东城金汇园报建图G二层（负二层）调整对比图

本图仅供公示

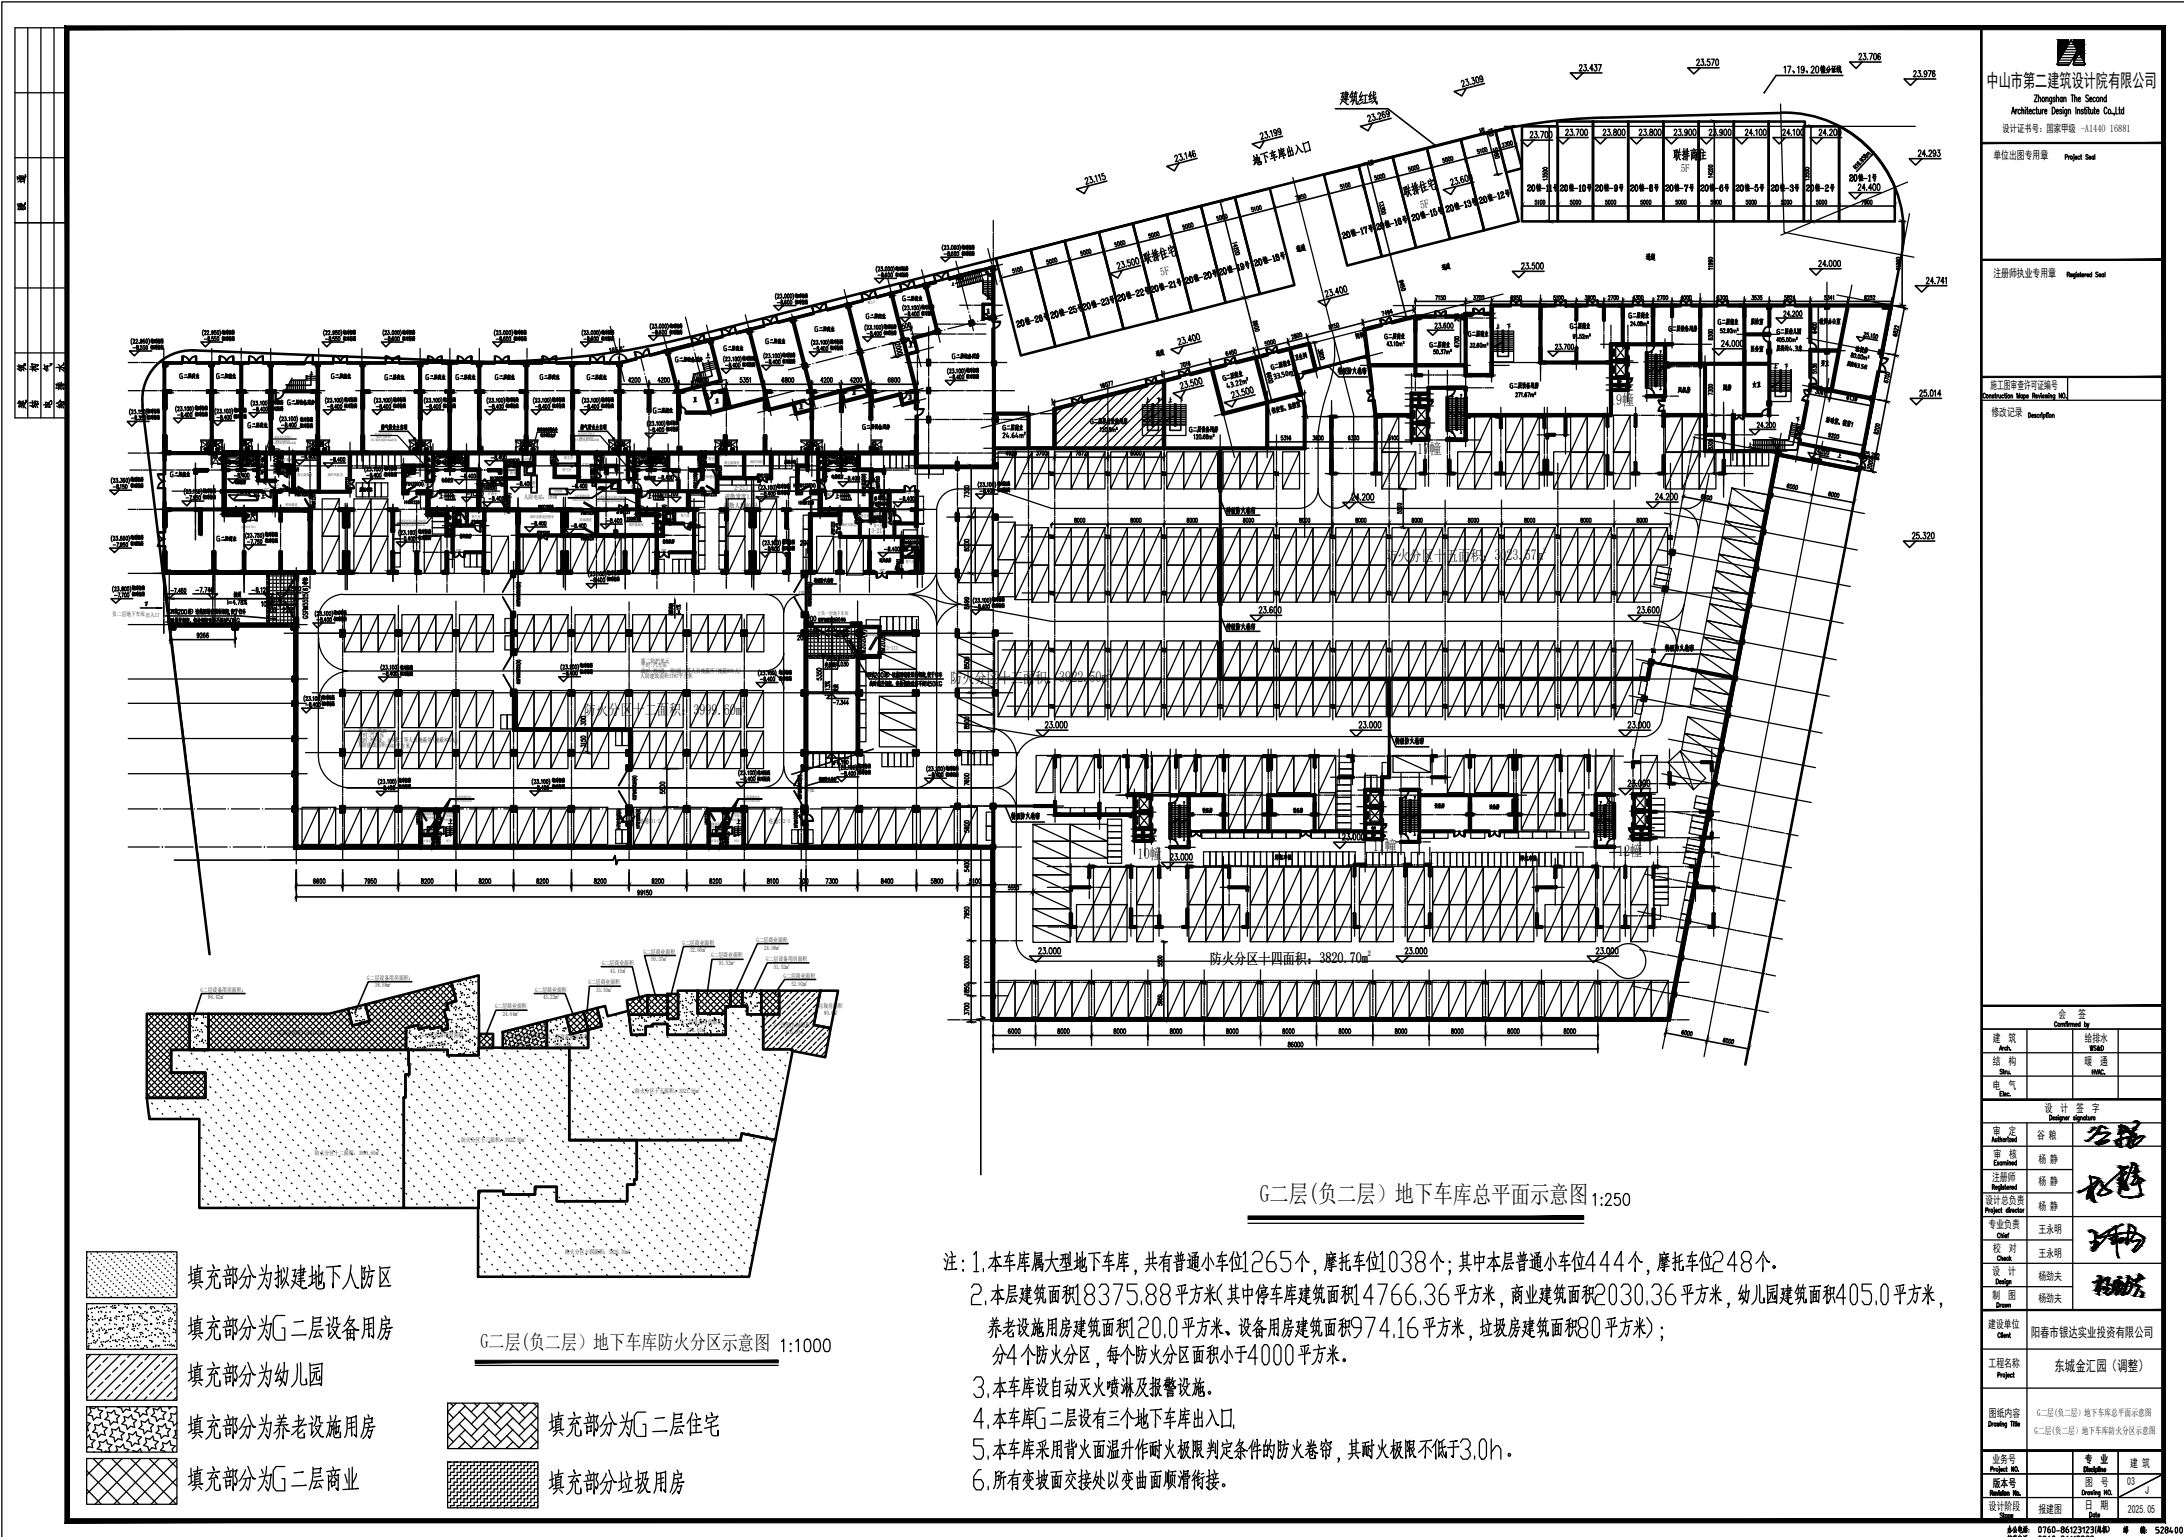
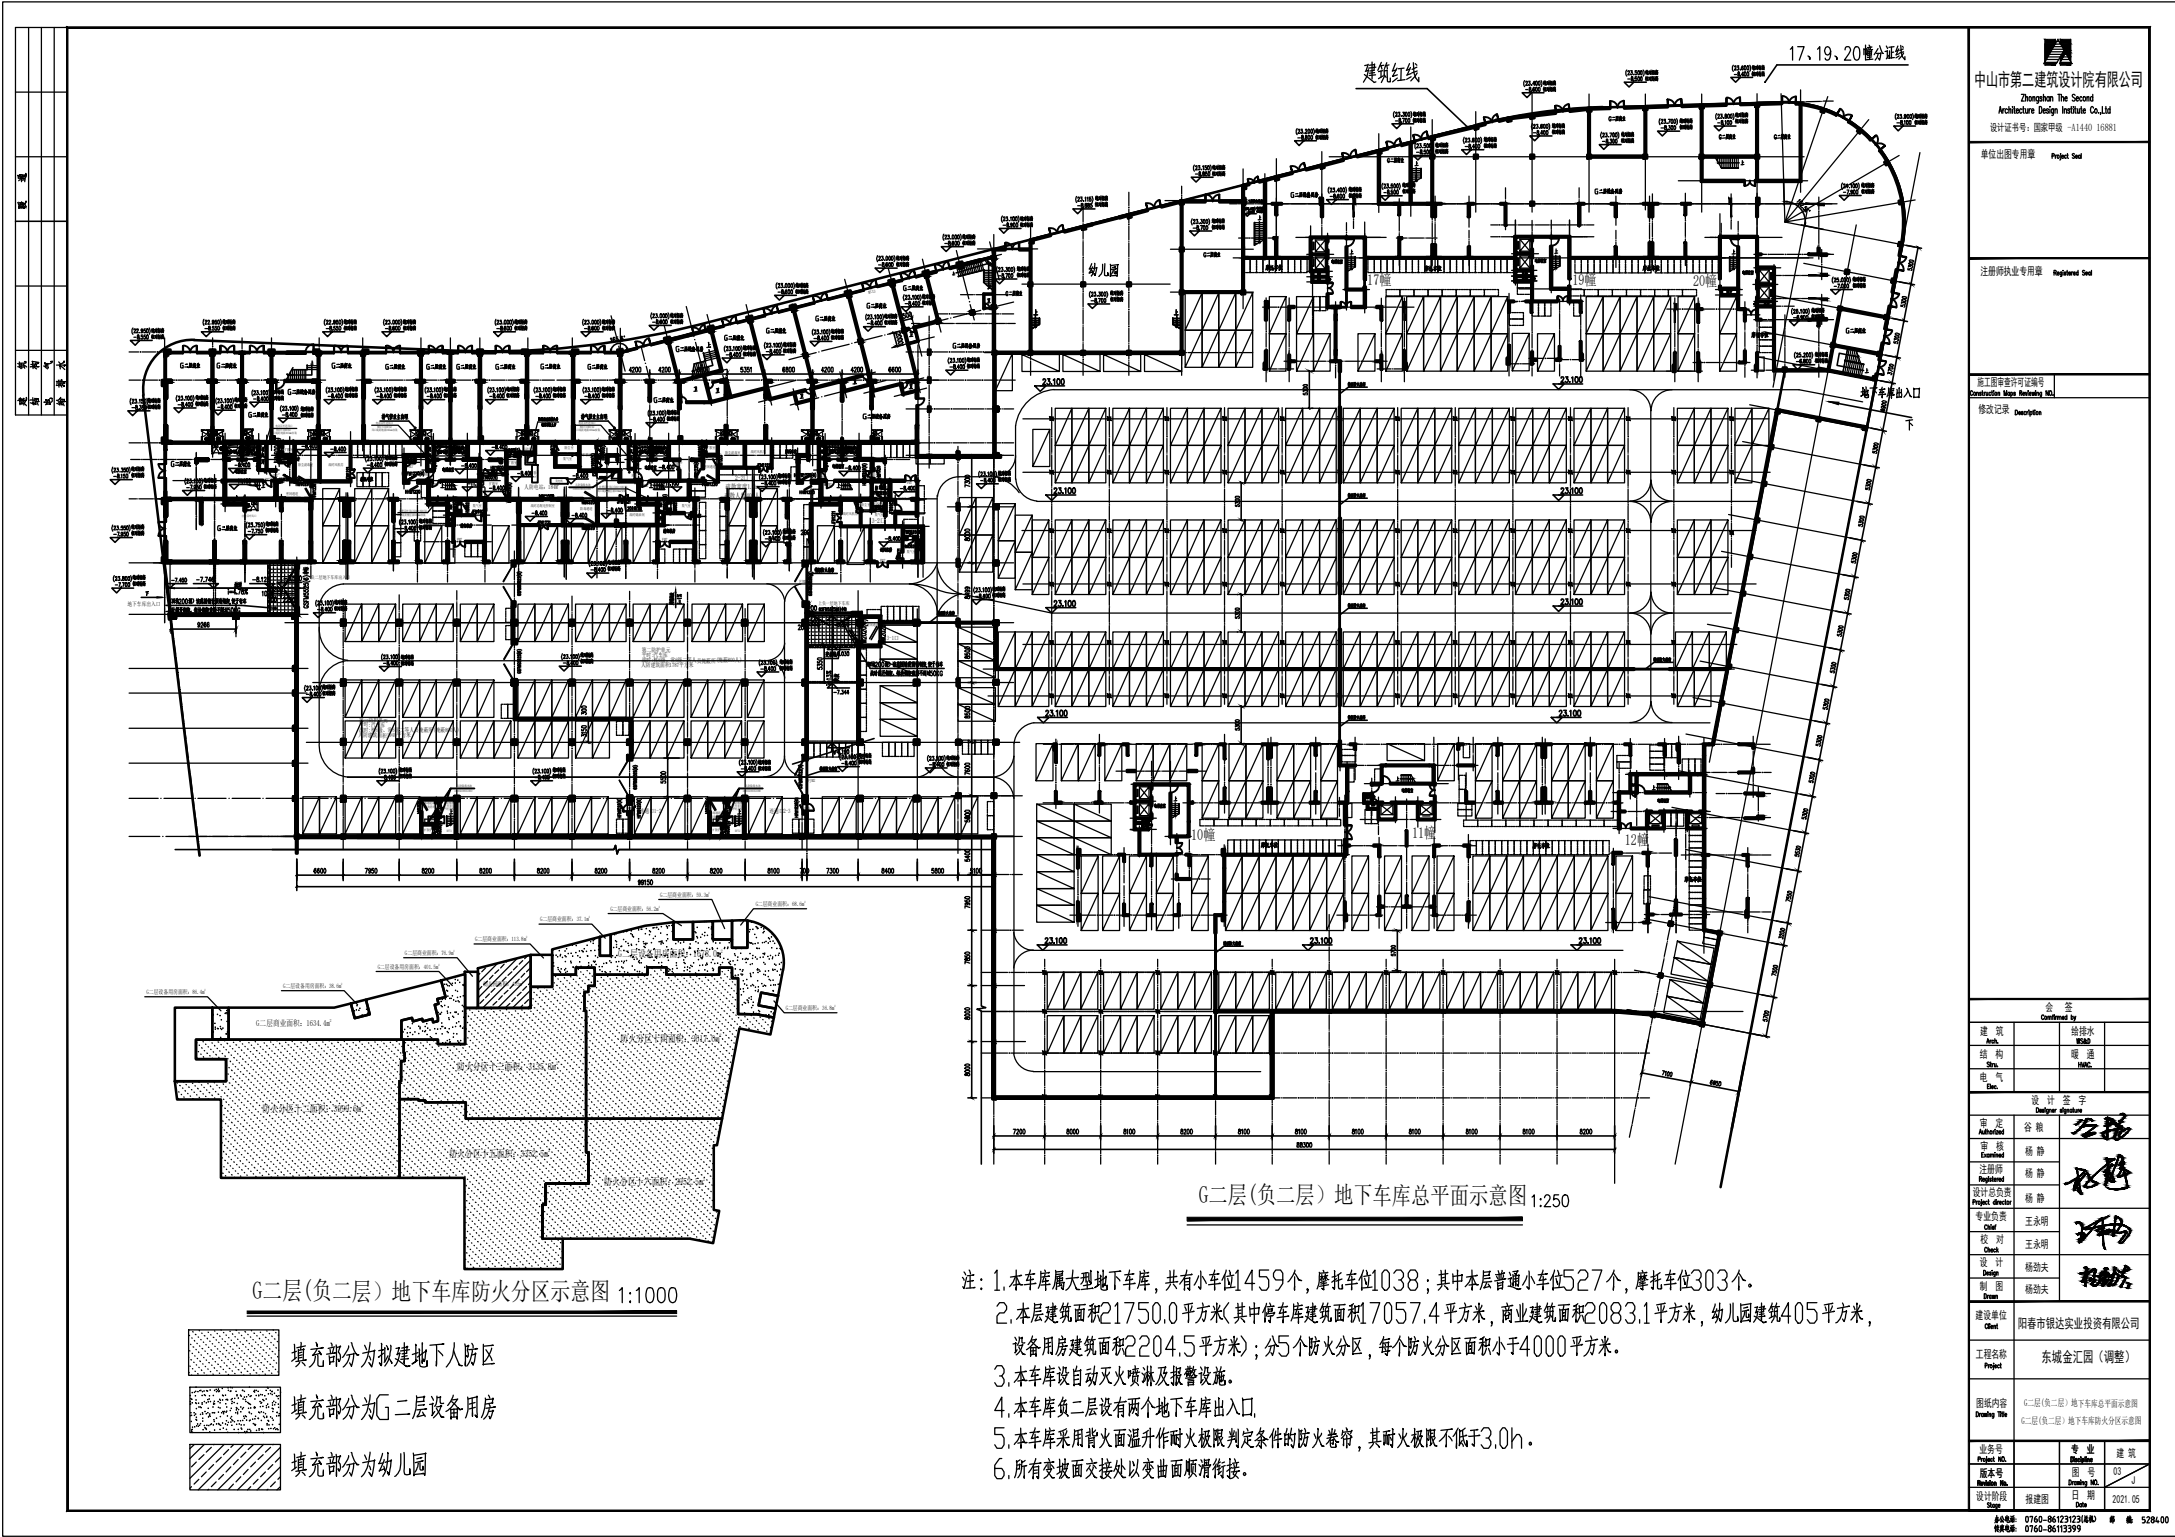
主要调整有：

东城金汇园G二层（负二层）建筑面积由21750.0平方米调整为18375.88平方米，减少3374.12平方米；其中商业面积由2083.1平方米调整为2030.36平方米，减少52.74平方米；本层小车位由527个调整为444个，减少83个；摩托车位由303个调整为248个，减少55个；10、11、12、17、19幢户型微调；20幢由地下2层地上27层的高层建筑调整为三幢（23套）5层的多层联排建筑；原20幢东侧车库出入口改至北面出入；幼儿园由北面调整到东面。
